澄 清 函 (1)

现将窑街煤电集团有限公司三矿储煤棚消防整改工程（招标编号：GZ2504169-YJMDJT）招标文件澄清如下：

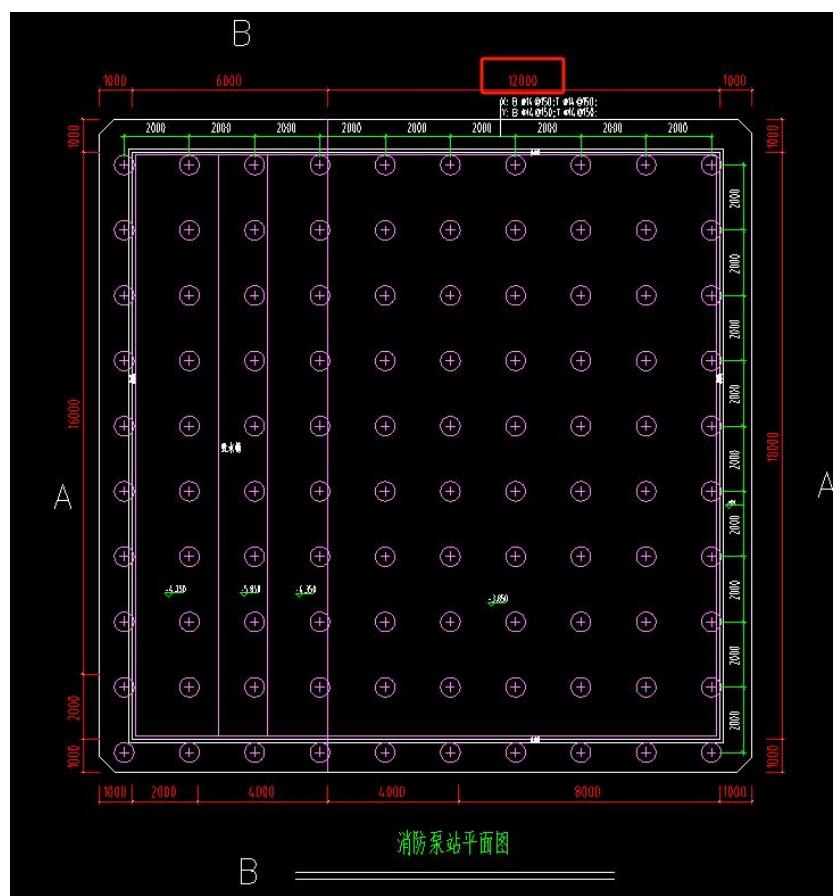
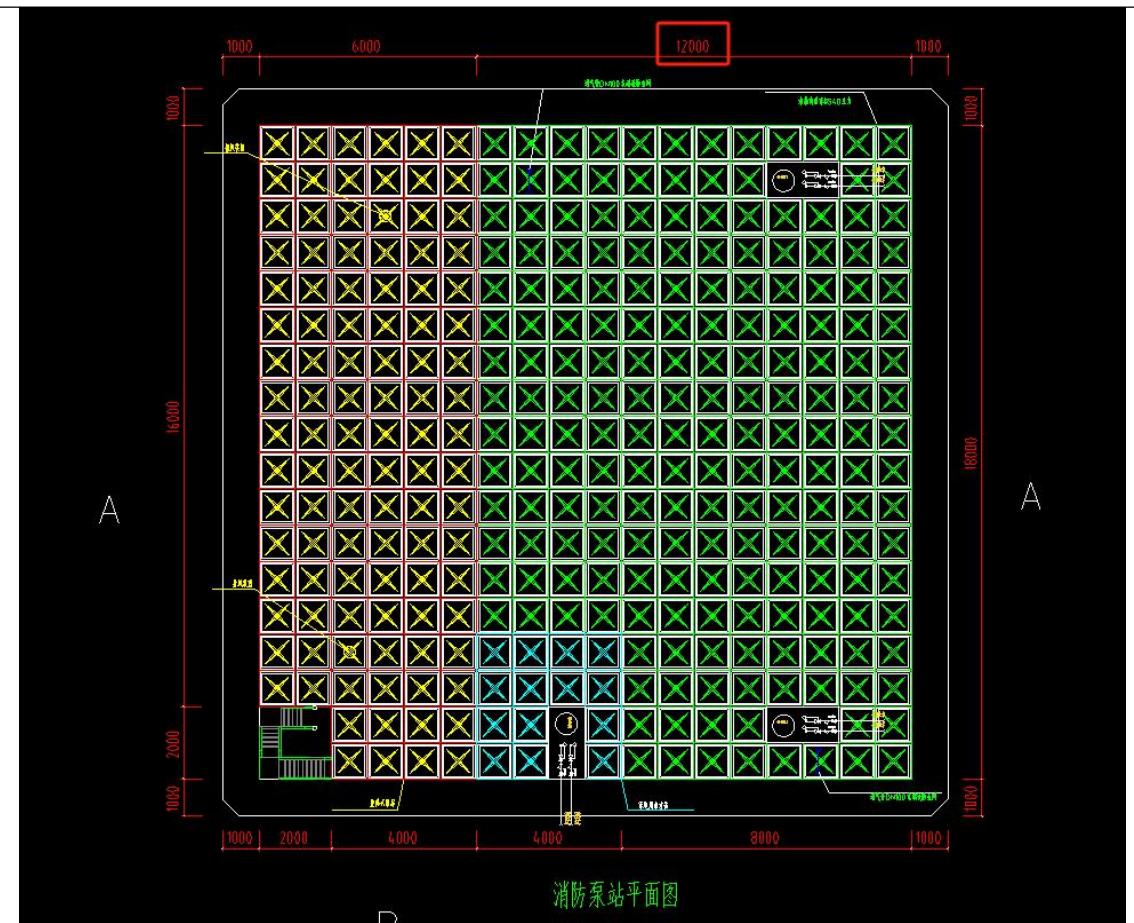
问：一、结构图中，消防泵站平面图与基础平面图以及消防水池及泵房给排水修改图中，消防水池尺寸不一致（12m 和 14m），以哪个为准。

1. 结构图中，消防泵站平面图与基础平面图以及消防水池及泵房给排水修改图中，消防水池尺寸以 12m 为准。

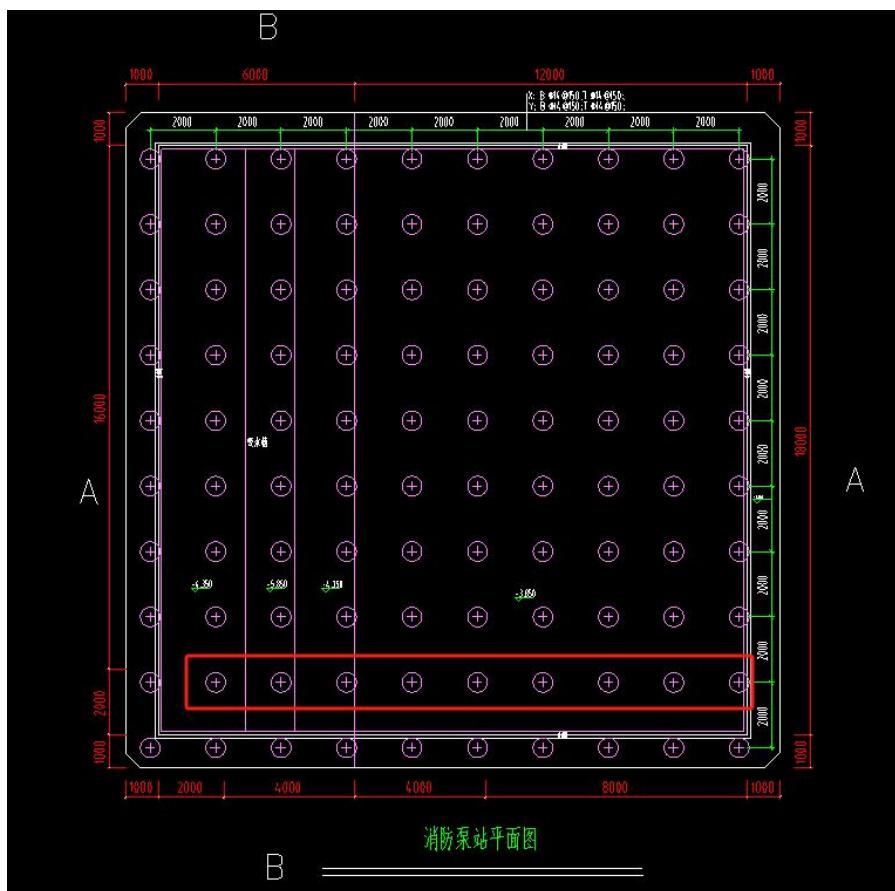
二、结构图结施 0002 消防泵站基础平面图中点位示意是否为地基处理桩基桩位图。

2. 结构图结施 0002 消防泵站基础平面图中点位示意是地基处理桩基桩位图。

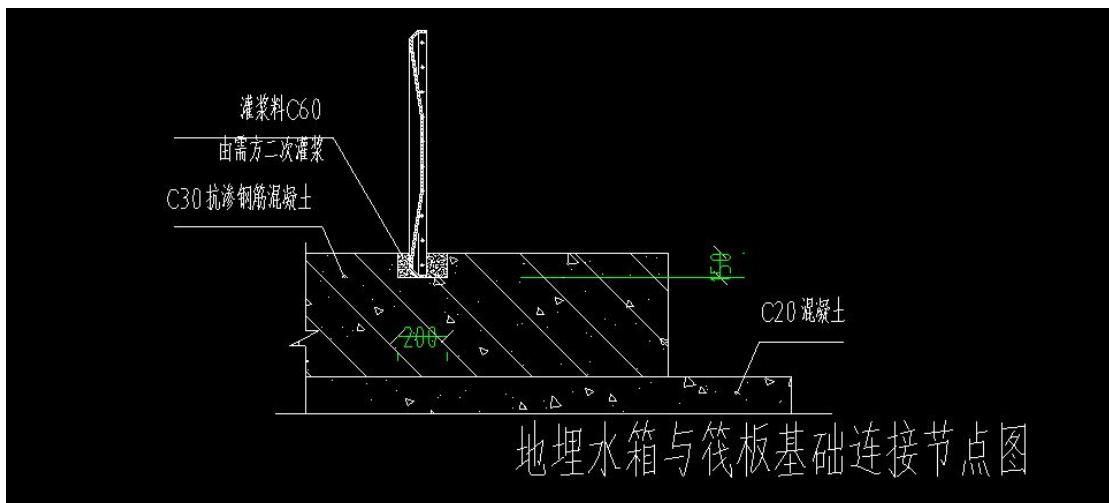
三、地埋水箱与筏板基础连接节点图中，是否指消防水池装配式水箱，侧板模块复合板材与筏板连接的示意图，连接节点部位有无防水构造具体做法。

3. 地埋水箱与筏板基础连接节点图中，是指消防水池装配式水箱，板模块复合板材与筏板连接的示意图，连接节点部位防水构造具体做法咨询装配式水箱厂家，以厂家工艺图为准。

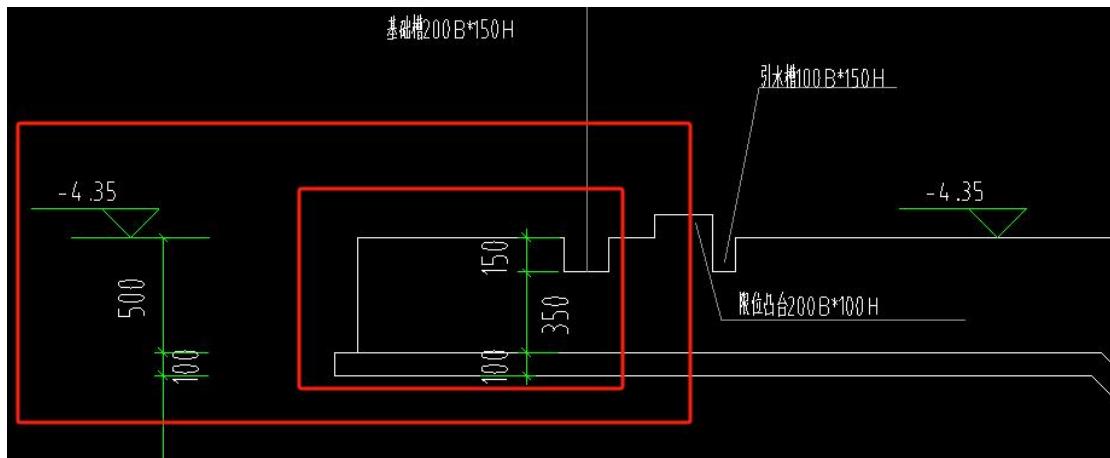
四、结施图 0003 基础剖面详图缺少设计做法说明中 5cm 防水层及保护层，明确有无此构造。

4. 结施图 0003 基础剖面详图不做设计做法说明中 5cm 防水层及保护层此构造。
